## NOTE D'INFORMATION

- Ajout d'un câble supérieur longitudinal arrière sur l'aile iFUN 13 SP

- Toutes les ailes iFUN 13 SP

**iFUN 13 SP: Ass. câble supérieur arrière**  
**Rear upper cable assembly**

## Vue/view A

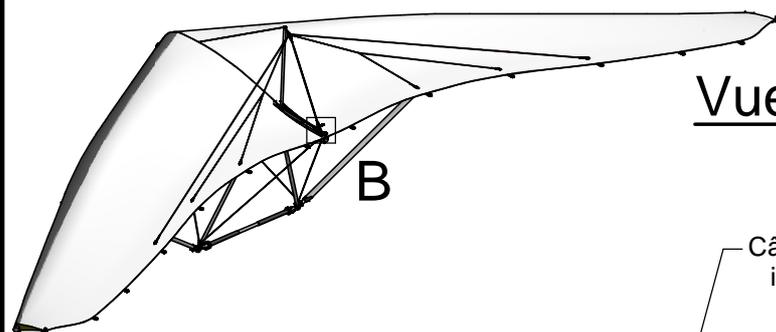
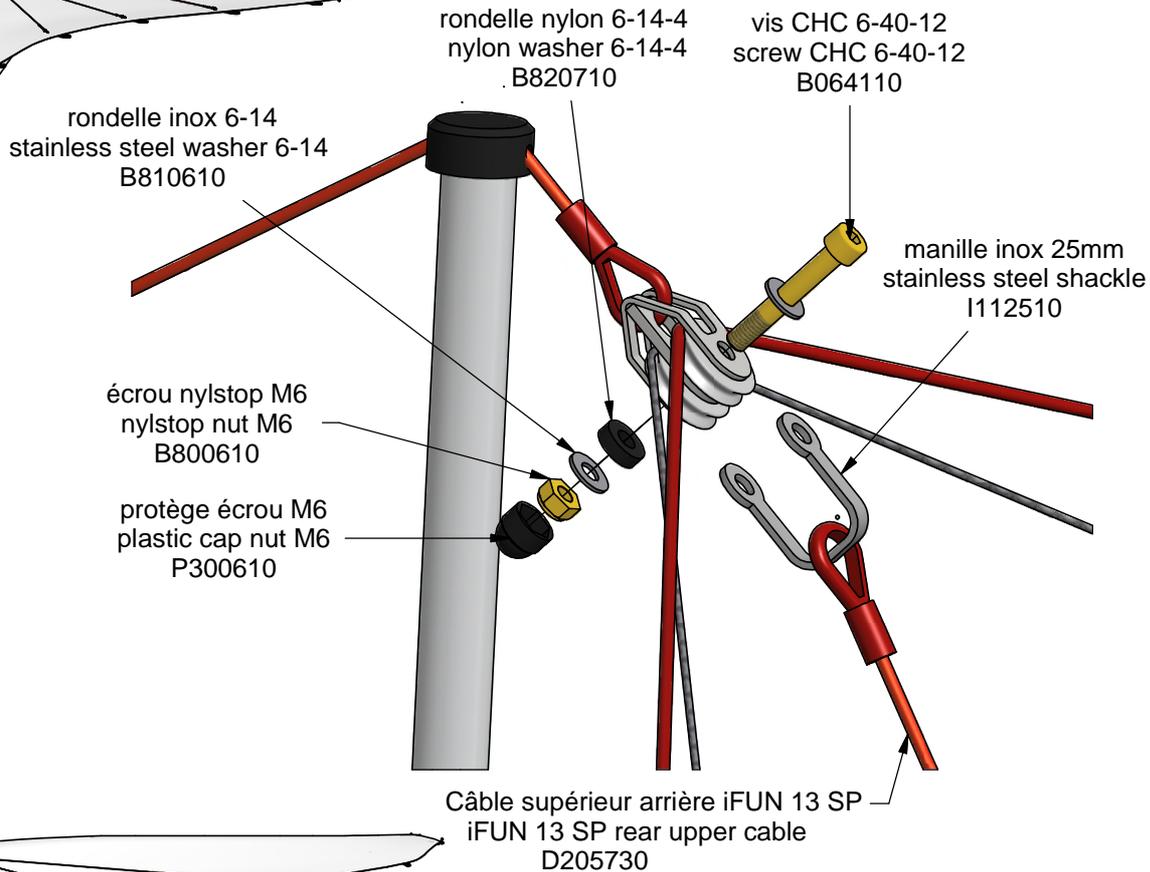
- Des tests récents ont mis en évidence que les contraintes sur la quille en G négatif liées à l'utilisation de la patte d'équilibrage des câbles inférieurs arrière nécessitent la mise en place d'un câble supérieur arrière (D205730). Celui-ci doit relier la tête de mât à la manette d'étauquage en bout de quille pour mieux reprendre les efforts en négatif.

Il est impératif de procéder à l'installation de ce câble qui ne modifie ni le comportement ni l'utilisation de l'aile.
